### 総点検実施結果と対応について

##### (1) 分光分析室 機器配置図 (5 次申請 p470 : 図り配-2 工場棟転換工場)

図1 図ハ設-88 粉末再生設備 循環槽 A・B

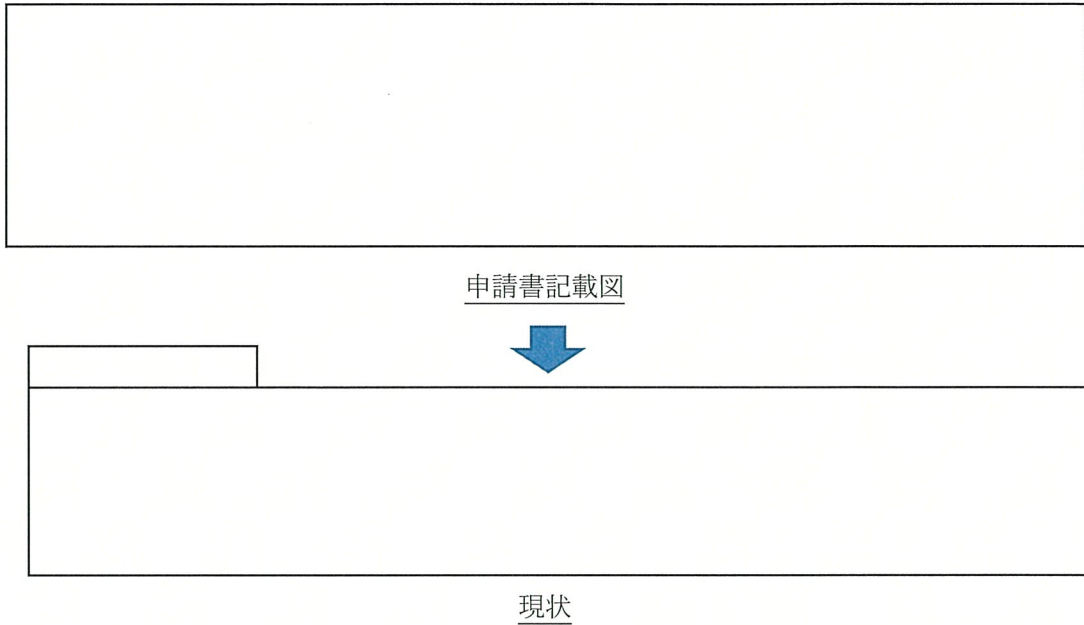
液受槽(1)からのラインと液受槽(2)からのラインの繋ぎこみの順序が逆になっている。

これは、現場での施工状況から、繋ぎ込み順序を変えた方が配管の引き回しが簡素化され、装置の設備管理上有利であるためである。

繋ぎ込み順序は安全機能と関係が無いので、設工認での説明図から変更しても問題はないと判断した。

しかし今回、改めて、再施工して設工認と一致させるようにすることとした。

2) 項のとおり、液受槽からの繋ぎこみ順序に関する機能上の要求はなく、設工認の機器図では、液受槽(1),(2)からのラインがあること示しているものであるため、繋ぎこみ順序を変更しても問題ないものと考えていた。

しかし、今回、設工認の機器図に合わせるべく、追加工事を実施する方針とする。
